CONSULTA PÚBLICA Nº 109/2021

CONTRIBUIÇÃO DA ABIAPE

A Associação Brasileira dos Investidores em Autoprodução de Energia (ABIAPE) apresenta suas contribuições à Consulta Pública (CP) do Ministério de Minas e Energia (MME) nº 109/2021. A CP visa obter contribuições sobre a proposta do GT Metodologia da CPAMP (ciclo 2020-2021) contemplando aprimoramentos nos modelos.

Figura 1 – Valores verificados de PLD, CMO e do recurso marginal disponível no SE/CO.

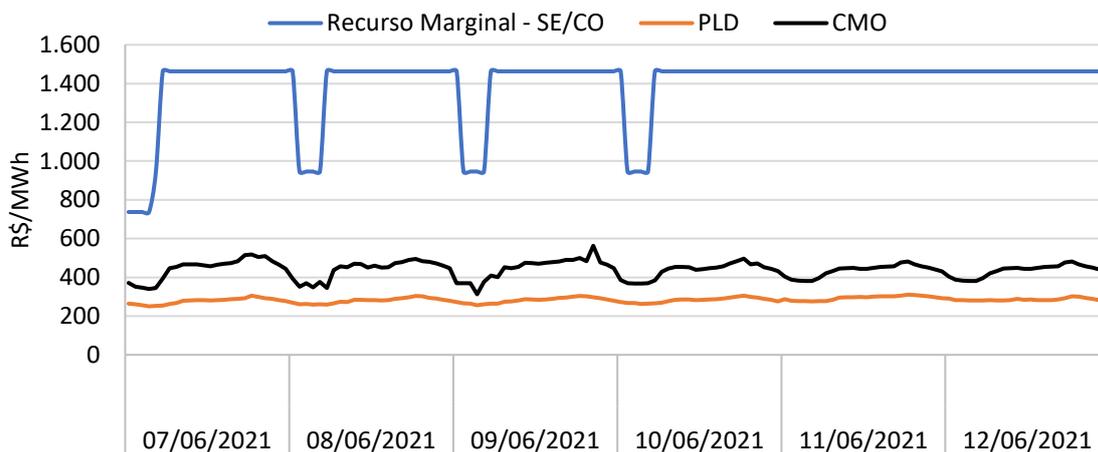
O descasamento entre o preço e o recurso marginal foi o principal prejuízo observado pela ABIAPE na atual crise hidrológica, do ponto de vista metodológico. No que diz respeito à precificação da *commodity* energia, nem o PLD nem o CMO refletem a realidade do sistema. Na Figura 1, comparam-se os índices utilizados como PLD e CMO com o real recurso marginal despachado pelo ONS.

- no cenário da Figura 1, observa-se que o valor pago por um consumidor é o PLD, porém o custo para o sistema pode ser até sete vezes maior;
- os geradores são desincentivados a entrar no mercado diante da frustração da expectativa da receita inframarginal; e
- desestimula a racionalidade do uso da energia.
